東日本電信電話(株)及び西日本電信電話(株)の指定電気通信設備に関する  
 接続約款の変更案に対する意見及びその考え方 (平成13年5月18日意見募集)

光信号端末回線伝送機能、光信号中継伝送機能、屋内配線の接続料等								
意見等	再意見等	考え方						
<p>意見1 光ファイバ設備の接続料の算定根拠には依然として不明確な点が多々見受けられる。</p> <p>変更案での光ファイバ設備の接続料算定には、依然として算定根拠に不明確な点が多々見受けられ、NTT 地域会社の非効率が接続事業者へ転嫁される可能性を拭い去ることはできないと考えます。つまり、暫定的接続料と申請案接続料の大幅な料金値差、各算定方法の違い、その違いを生み出した原因等が明確になされていないこと。</p> <p>(後略)                  (MCIワールドコム)</p> <p>(3)-ウ(イ) 端末回線伝送機能と今回の算定された(6)端末回線伝送機能では設備構成がほとんど変わらないと想定されるにもかかわらず、料金が下記の通り大幅に異なるのはなぜかNTT東西にご説明いただけるよう要望いたします。NTT東西は前回までメタル;光=1;10.02 という換算係数を使用してメタル回線と光回線の原価償却額を算定していましたが、今回はこの係数を用いていないと思われます。そのように<b>算定方法がこれまでと違うのであれば、今回の算定方法について情報開示を行うとともに、他の端末回線伝送機能の料金についても、今回の算定と整合性を保つように早期に改定をすべきだと考えます。</b></p> <table border="1"> <tr> <td></td> <td>(3)-ウ(イ) 端末回線伝送機能 (H11年度実績)</td> <td>(6) 端末回線伝送機能 (H11年度実績)</td> </tr> <tr> <td>月額料金</td> <td>6,799円/芯</td> <td>30,152円/芯</td> </tr> </table> <p>(イー・アクセス)</p> <p style="text-align: center;">4.4倍</p>		(3)-ウ(イ) 端末回線伝送機能 (H11年度実績)	(6) 端末回線伝送機能 (H11年度実績)	月額料金	6,799円/芯	30,152円/芯	<p>再意見1 (説明)</p> <p>従来の加入者光ファイバ料金については、加入者回線の光・メタル別のコスト把握がされていなかったことから、平成11年度の光・メタルが混在した加入者回線コストをベースに、光1芯m・メタル1対mのコスト比等をもとに算定しておりました。今回の加入者光ファイバの料金算定にあたっては、昨年12月のDSL接続料金に関する電気通信審議会答申において、光とメタルの費

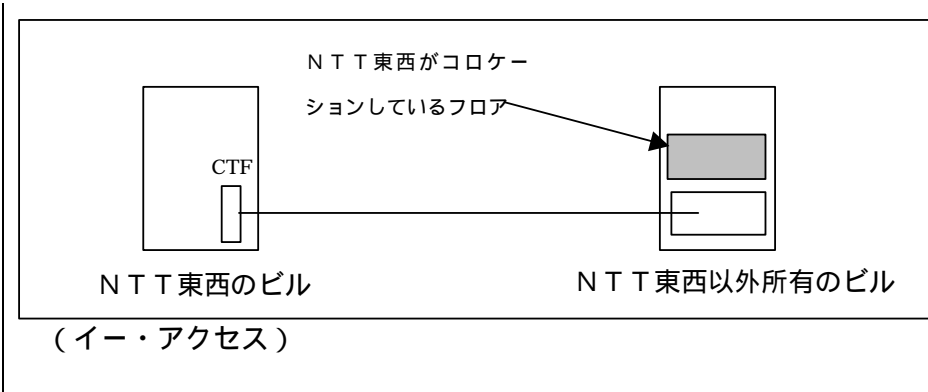
上記の定義だと、NTTのビルとNTT東西以外の会社が所有しており、NTT東西が賃借しているビル間の光ファイバは局間回線との取り扱いになると理解しておりますが、下記の図のような利用の場合、性質としては端末回線とする方が自然であると考えます。従いまして、下記のような利用形態であれば、上記の定義にかかわらず端末回線とすべきだと考えます

ご指摘のような弊社が賃借しているビルにおける、当社コロケーションフロア以外での利用形態については、当社としても端末回線として扱う考えです。ただし、現実的な問題として、通信用設備を設置するために当社が賃借しているビルと当社通信用建物間の光ファイバについては、局間光回線として扱われる形態と加入者光回線として扱われる形態が存在しております。ご利用いただく他事業者様にはわかりにくいことから、事前のホームページの情報開示において、下記のように開示しております。

局間光回線の扱い

弊社が賃借しているビルへの局間光回線については、接続約款第94条の7第1項第3号の規定により、「全芯線数及び未利用芯線数(芯線数は範囲で提供します。)並びに区間距離」を開示致します。
